NOTAT

Til: Bystyret
Fra: Kommunedirektøren

Sak 125/21, Otto Nielsens veg 10 og Professor J.H.L. Vogt veg 1 og 3, sluttbehandling. Tilleggsnotat med nytt forslag til vedtak. Bystyrets møte 2.9.2021

GJENNOMGÅENDE TVERRPROFIL:

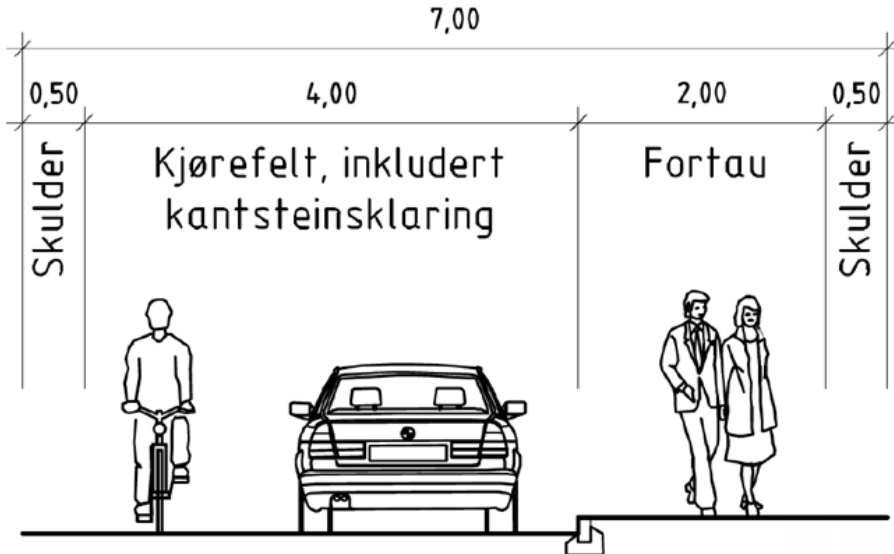
Pkt. 2 i sak 43/21, behov for fortau langs Harald Bothners veg, Paul Fjermstads veg og Asbjørnsens gate

Kommunedirektøren mener eksisterende fortau i Harald Bothners veg, Paul Fjermstads veg og Asbjørnsens gate har for lav standard. Å opprettholde dagens situasjon i disse vegene gir ikke trafiksikker skoleveg eller god nok standard for myke trafikanter, verken i anleggsperioden eller når anlegget står ferdig. Det er nødvendig med nytt fortau i disse gatene før anleggstrafikken kan starte.

Kommunedirektøren mener vegstrekningen må være med i planen, for å gi tilstrekkelig grunnlag for å gjennomføre planen. Kommunedirektøren foreslår derfor en løsning for utforming av Harald Bothners veg, Paul Fjermstads veg og Asbjørnsens gate som holder seg innenfor eksisterende vegareal og som ikke fordrer inngrep i private hager. Det legges nå opp til et gjennomgående tverrprofil på totalt 7 meter, i tråd med nedenforliggende illustrasjon. Vegprofilet er inntatt i det nye plankartet. Da vegstrekningen beholdes i planen, må reguleringsbestemmelsene § 5.3 og § 10.1 også beholdes.

Ved å etablere et gjennomgående tverrsnitt som nå foreslått for kjørebanelen, blir det steder langs strekningen med god plass mellom veg og eksisterende hager, som i dag er vegareal. Det betyr at man stedvis kan vurdere å utvide fortauet. Dette må eventuelt tas videre inn i neste fase av prosjektet.

Kommunedirektøren mener dette vil gi en tilfredsstillende løsning for både myke trafikanter og naboer.
